Erwiderung

zur Stellungnahme der Ingenieurgesellschaft Prof. Kobus und Partner GmbH (kup) vom 4.11.2013 zur „Kritik BUND/Herr Dr. Lueger am Grundwassermodell von kup (Behördenmodell) im Vortrag ‚Analyse der Grundwasserströmungsmodelle‘ Erörterungsverhandlung S21 vom 09. bis 13.09.2013“

Abbildung 1: Ganglinie des Neckars in Wendlingen und an der Grundwassermessstelle B351 im Neckartal (Quelle: kup-Modellbericht, Abb. 6.7 auf S. 55)

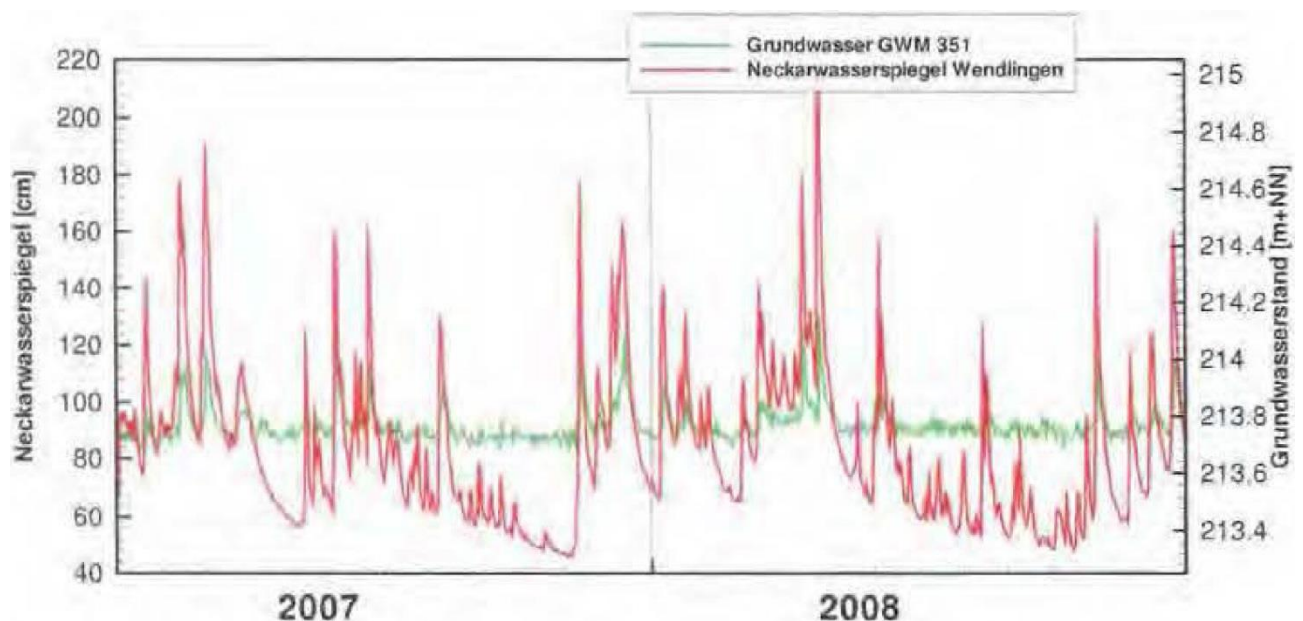
Ein gewisser Zusammenhang zwischen dem Wasserstand im Pegel Wendlingen und dem Grundwasserspiegel in der Messstelle B 351 scheint zwar grob optisch vorhanden zu sein, er ist jedoch statistisch nicht belegt. Anhand statistischer Analysen könnte ein solcher Zusammenhang, so er tatsächlich besteht, quantitativ ausgedrückt werden. Dem Modellbericht ist nicht zu entnehmen, dass eine statistische Analyse durchgeführt wurde, somit beruht die numerische Simulation auf einer intuitiven Einschätzung der Modellbearbeiter.

Weiters liegt der Pegel Wendlingen in einem Bereich, der nicht mehr durch Stauhaltungen beeinflusst ist und somit nur entsprechend den hydrologischen Verhältnissen im Oberlauf reagiert. Für den Modellraum

erfasst der Pegel Wendlingen allerdings nur teilweise das Einzugsgebiet des Neckars, da unterstrom des Pegels Wendlingen noch die Fils in den Neckar fließt (Modellbericht S. 55).

Völlig unreflektiert bleibt im Modell auch die Frage, ob die auf Basis des Pegels Wendlingen und der Messstelle B 351 implementierte Beziehung zwischen dem Wasserstand im Neckar und dessen Auswirkung auf das Grundwasser für das gesamte Modellgebiet repräsentativ sind. Das Modell ist daher in dieser Hinsicht weder nachvollziehbar noch überprüfbar.

Wenn die Verfasser der Stellungnahme ihren modelltechnischen Ansatz als „überprüfbar“ ausgeben, „*in dem die gemessenen und gerechneten neckarnahen Grundwassermessstellen verglichen werden*“, ist das unzutreffend. Denn die berechneten Ganglinien sind ein Produkt einer Vielzahl von Daten, die mit den Neckarwasserständen großteils nicht in Zusammenhang stehen. Es kann daher anhand eines solchen Vergleichs schon prinzipiell nicht überprüft werden, ob gerade dieser spezielle Modellansatz der Wirklichkeit nahekommt oder nicht. Die berechneten Ganglinien der in der Stellungnahme genannten Messstellen weichen übrigens teils erheblich und nachhaltig von den gemessenen ab. Eine „Überprüfung“ im Sinne der Verfasser der Stellungnahme führt also zur Widerlegung ihres Modellansatzes.

Fazit: Die Herleitung des Einflusses von Hochwässern auf den Neckarwasserspiegel im Modell ist nicht nachvollziehbar und nicht überprüfbar.

Abbildung 2: Instationäre Wasserbilanzen für den Muschelkalk und das Festpotenzial Feuerbach (entnommen aus dem Modellbericht, Anlage 7.8)

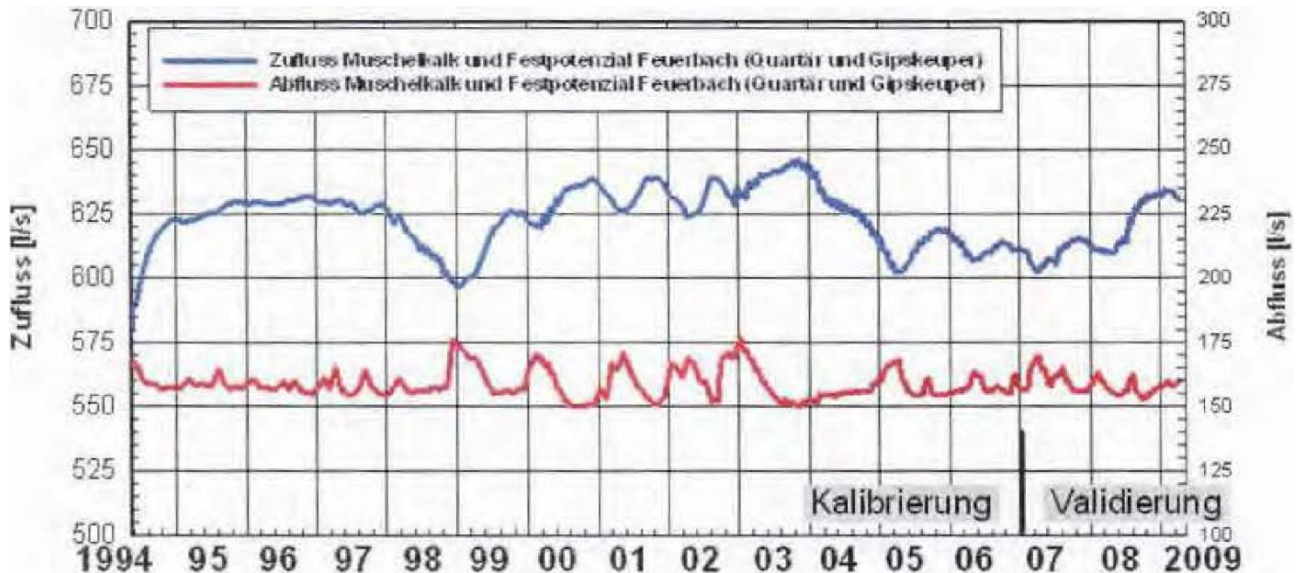
Auffällig an dieser Bilanzdarstellung ist, dass die Zu- und Abflüsse nahezu gegenläufig sind. Das bedeutet, dass zuzeiten starken Zuflusses besonders wenig abfließt und umgekehrt. Ein solches Fließverhalten erscheint zumindest unplausibel, zumal nach Angabe im Modellbericht (S. 63) die Dynamik des Abflusses aus dem Muschelkalkaquifer hauptsächlich über die Grundwasserneubildung auf der Hochscholle in den Muschelkalk gesteuert werde. Wenn das so ist, müsste ein erhöhter Zufluss über die Grundwasserneubildung auch mit einem erhöhten Abfluss einhergehen und umgekehrt.

**Spanne der kalibrierten horizontalen Durchlässigkeiten
 von ARGE WUG und KUP im Vergleich zu durchgeführten
 Pump- und Bohrlochversuchen**

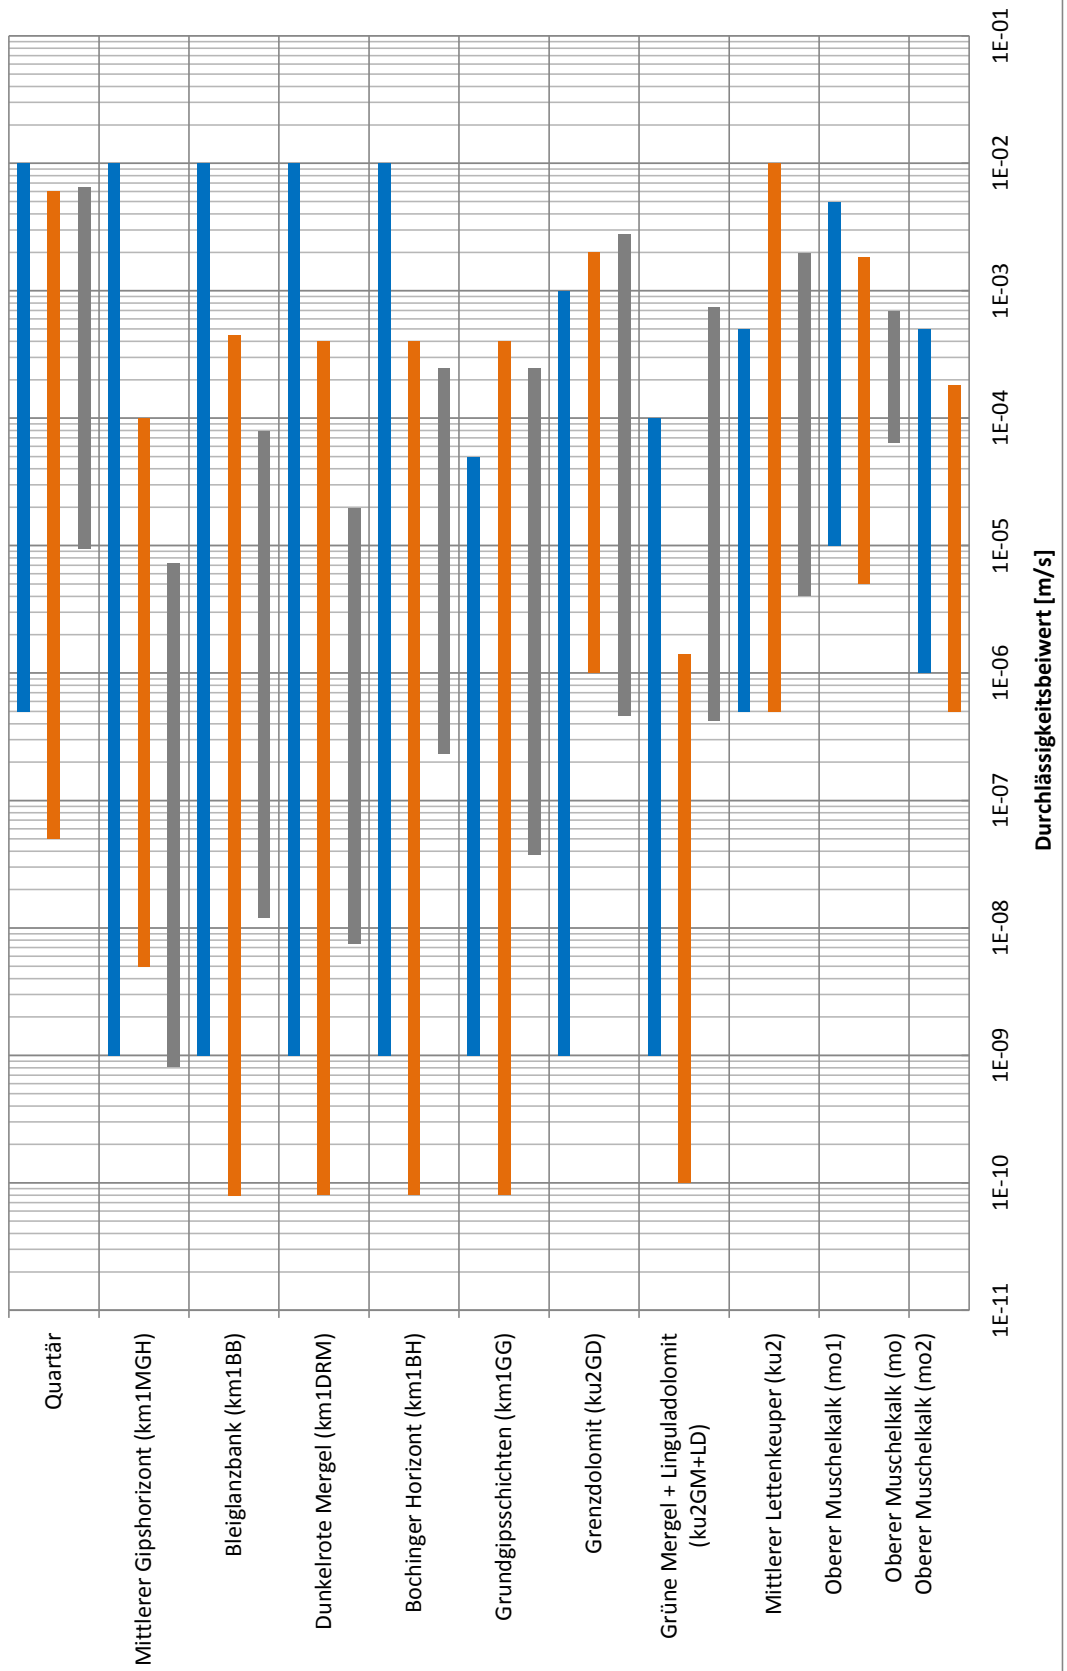
<p>52 / Vergleich der Modelle ARGE WUG und kup</p> <p>[Graphische Darstellung mit Spanne der gemessenen und kalibrierten Durchlässigkeiten]</p>	<p>(52-1) Die Darstellung durch Herrn Dr. Lueger ist in weiten Teilen unzutreffend.</p> <p>Die in der Folie 52 dargestellten Spannen der horizontalen Durchlässigkeitsbeiwerte (Messungen und Behördenmodell) entsprechen nicht den Tatsachen.</p>	<p>Die Angaben in der Tabelle entsprechen den Angaben in der Gemeinsamen Datenbasis und in den beiden Modellberichten.</p> <p>Die Behauptung der kup ist unzutreffend und wird auch nicht durch konkrete Angaben begründet, was an der Darstellung unrichtig sein soll.</p>	<p>Ergebnisse der geohydraulischen Versuche zum 5. EKP, Anlage 1.6.2: Zusammenstellung der Untersuchungsergebnisse (ARGE WASSER - UMWELT - GEOTECHNIK 2002)</p> <p>Beilage 1 dieser Erwiderung</p>
<p>53 / Modell kup: Blackbox „Leakagekoeffizient“ oder „Das Bett des Prokrustes“</p>	<p>siehe (15-1) und (15-2).</p> <p>Der Leakageansatz ist selbstverständlich naturwissenschaftlich haltbar.</p> <p>Herr Dr. Lueger vergleicht den Leakagekoeffizienten mit dem „Bett des Prokrustes“. Dies ist ein unzutreffender Vergleich.</p>	<p>Der Leakageansatz selbst ist naturwissenschaftlich haltbar, aber nur dann, wenn er <u>richtig</u> angewendet wird.</p> <p>Die richtige Anwendung erfordert eine grundsätzliche Überprüfbarkeit. Überprüft kann nur werden, was in der Natur existiert und wenigstens grundsätzlich gemessen werden kann.</p>	<p>POPPER (1989)</p> <p>Kap. Zu „7 Leakage-Ansatz zur Beschreibung von vertikalen Austauschprozessen“ (S. 30)</p> <p>Kap. Zu „2 Leakage Gewässer“ (S. 24)</p>
